Европейская экономическая комиссия**Комитет по внутреннему транспорту****Всемирный форум для согласования правил
в области транспортных средств****Сто восемьдесят восьмая сессия**

**Соглашение 1958 года: Рассмотрение проектов
поправок к действующим правилам ООН,
представленных GRSG****Предложение по дополнению 4 к первоначальному
варианту Правил № 151 ООН (системы индикации
мертвой зоны)****Представлено Рабочей группой по общим предписаниям,
касающимся безопасности* ****

Воспроизведенный ниже текст был принят Рабочей группой по общим предписаниям, касающимся безопасности (GRSG), на ее сто двадцать третьей сессии (ECE/TRANS/WP.29/GRSG/102, пункт 18). В его основу положен документ ECE/TRANS/WP.29/GRSG/2022/9 с поправками, содержащимися в приложении III к докладу. Этот текст представляется Всемирному форуму для согласования правил в области транспортных средств (WP.29) и Административному комитету (AC.1) для рассмотрения на их сессиях в ноябре 2022 года.

Огибающая 1:

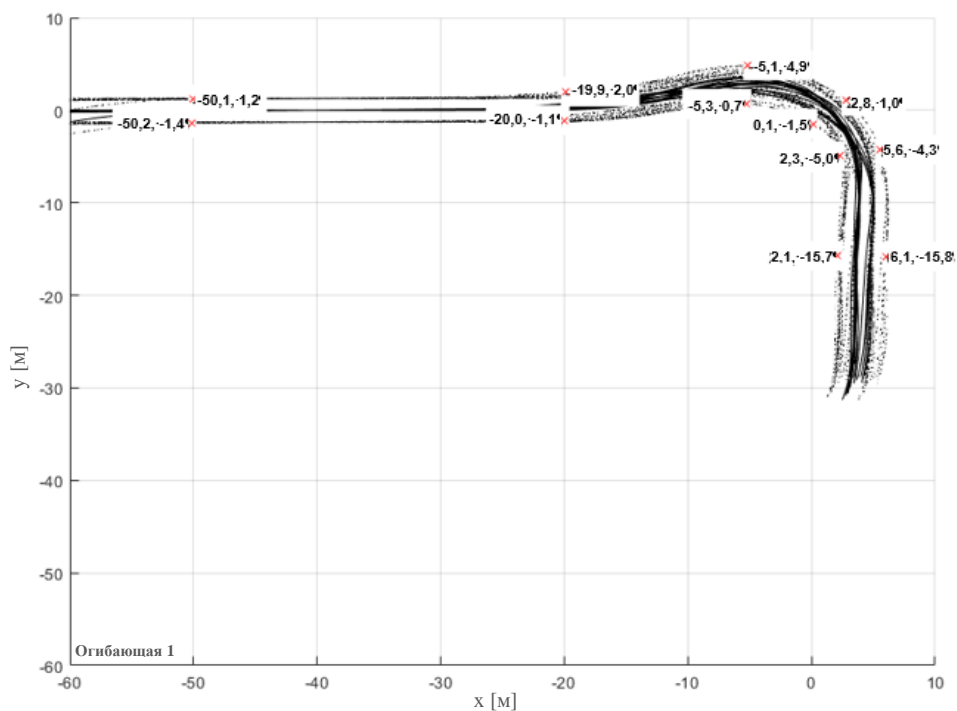
Включить новое приложение 4 следующего содержания:

Транспортное средство должно двигаться таким образом, чтобы его передняя часть постоянно находилась внутри выделенных точек, указанных в добавлении 1 для соответствующих огибающих. Это сверяют с данными измерений.
